DIAGNOSTIC DE L'ETAT DE L'INSTALLATION INTERIEURE D'ELECTRICITE

▪ Localisation du ou des immeubles bâti(s)	Type d'immeuble : Chateau
Département : LANDES	Date de construction : 1800
Commune : TILH (40360)	Année de l'installation :
Adresse : route de dax	Distributeur d'électricité : Enedis
Lieu-dit / immeuble :	
Réf. Cadastre : NC	
▪ Désignation et situation du lot de (co)propriété :	Rapport n° : CHAMPETIER DE RIBES 60006 09.06.20 ELEC
	La liste des parties du bien n'ayant pu être visitées et leurs justifications se trouvent au paragraphe 9

ANNEXE 2 – PHOTO(S) DES ANOMALIES

Point de contrôle N° B.4.3 c)

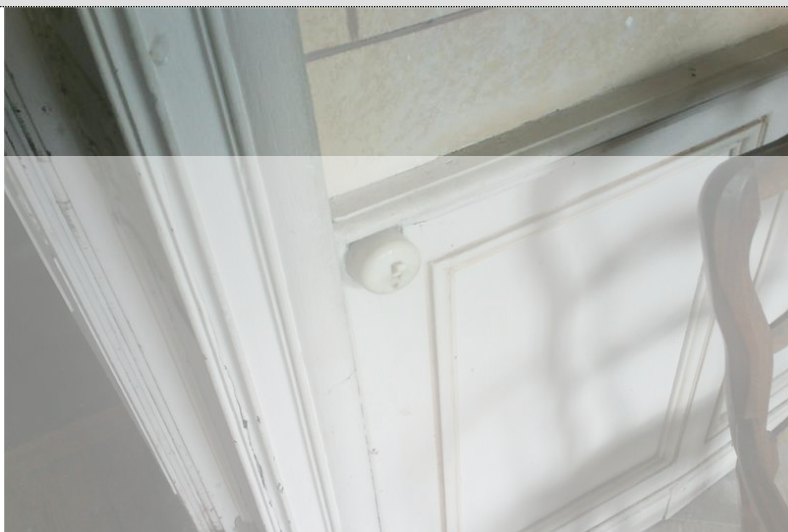
<u>Description :</u>	Plusieurs CIRCUITS disposent d'un CONDUCTEUR NEUTRE commun dont les CONDUCTEURS ne sont pas correctement protégés contre les surintensités.
<u>Observation(s)</u>	Faire mettre en conformité le tableau de répartition.
